DATA: 15 de Julho de 2003
MODELOS: TV'S FLAT TF – 2960 / 2951
ASSUNTO: Ruído na tela quando utilizar S-VIDEO.

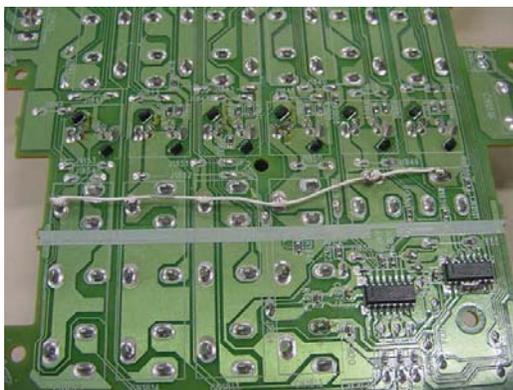
Devido as reclamações encontradas em Campo, foi identificado que quando utilizada a entrada de S-VIDEO apresenta ruído na tela.

Todo modelo de TV'S FLAT 2951/2960 que entrar para reparos ou com a reclamação de ruído na tela ao utilizar a entrada de S-VIDEO deverá ser feito a seguinte alteração.

- Para TV FLAT 2951
 - Colocar em paralelo com C805 mais um capacitor de 470 pF / 2Kv .
 - Substituir o ferrite FB804 de 1uH por ferrite corpo duplo (BFD3565R2F).
 - Interligar os terras das tomadas (amarelas) de entrada Vídeo da PCI114B conforme figura abaixo.
-
- Para TV FLAT 2960
 - Colocar em paralelo com C805 mais um capacitor de 470 pF / 2Kv .
 - Interligar os terras das tomadas (amarelas) de entrada Vídeo da PCI114B conforme figura abaixo.
